nasz znak: WZP.271.1.3.2018

dotyczy: postępowanie o udzielenie zamówienia publicznego pn.: „Przebudowa drogi ul. Wieniawskiego w Żarach”

WYJAŚNIENIA TREŚCI SPECYFIKACJI ISTOTNYCH WARUNKÓW ZAMÓWIENIA

KRAWĘŻNIK PRZYSTANKOWY PROSTY - H-18
KRAWĘŻNIK PRZYSTANKOWY SKOSOWY PRAWY - H-18/13
KRAWĘŻNIK PRZYSTANKOWY SKOSOWY PRAWY - H-13/8

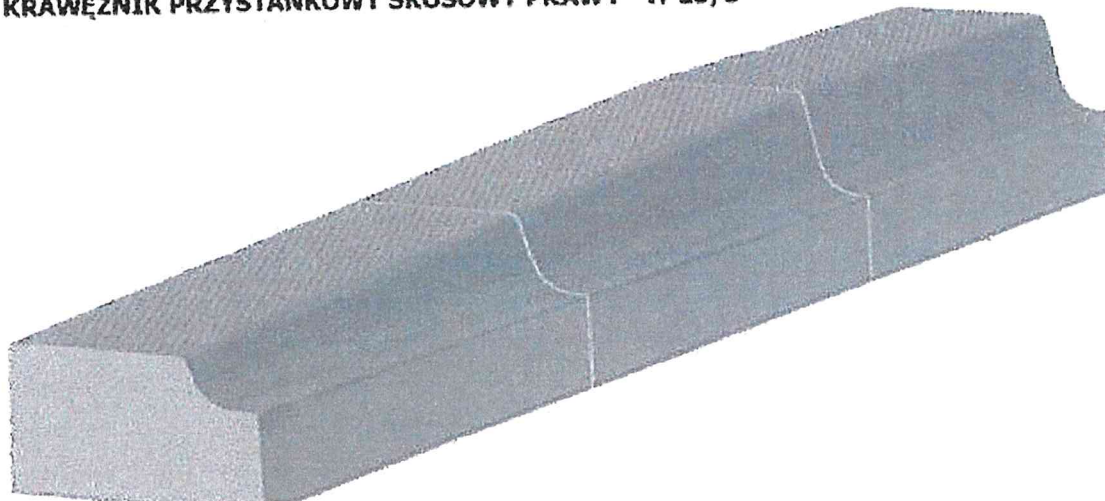
1. Zaprojektowano krawężnik betonowy przystankowy prosty 43,5x33x100 w ilości 2x14,4 m = 28,8 mb. Czy należy wykonać również podjazdy na przystanek autobusowy w systemowych krawężnikach skośnych prawym i lewym ? (poniższy rysunek) Proszę o uzupełnienie dokumentacji o szczegół połączenia krawężnika prostego 15x30x100 z krawężnikiem przystankowym prostym 43,5x30x100.

Odpowiedź: Należy wykonać zgodnie z dokumentacją ... "Na długości peronu przystankowego zaprojektowano krawężniki betonowe przystankowe 33x40x100 cm, ułożone na ławie betonowej z oporem, wykonanej w deskowaniu (beton C12/15), wystające 18 cm ponad powierzchnię zatoki autobusowej. Przejście z krawężników ulicznych na krawężniki przystankowe należy wykonać za pomocą krawężników przejściowych.

"... Krawężnik przejściowy - zapewniający przejście z $h=18\text{cm}$ na $h = 12\text{cm}$.
